44F-05-009

不具合連絡書

連絡受理日	2013/05/23 13:09:03		
不具合受付者名	品質保証部品質保証二課品質保証G 藤牧 和義		
客先名	SMK株式会社	連絡者名	品質管理課 宮野様
客先よりの連絡方法	Email		
受付区分	不良		
仕様番号 / 品名	415CSS-373-50F- / 3351 HP-POGO ターミナル2ｼ		
ロットNo.	13.05.20-S1.Q.0020-0029		
対象数量	300,000

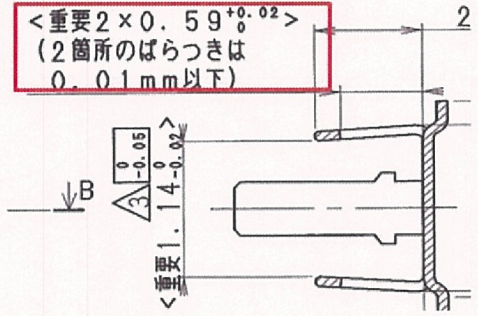
不具合内容	略図(必要な場合のみ)
寸法不良	
規格 0.59+0.02/0のところ、実測値 0.592~0.610 ばらつき 0.018 NG	<p><重要2×0.59^{+0.02}> (2箇所のはらつきは 0.01mm以下)</p>
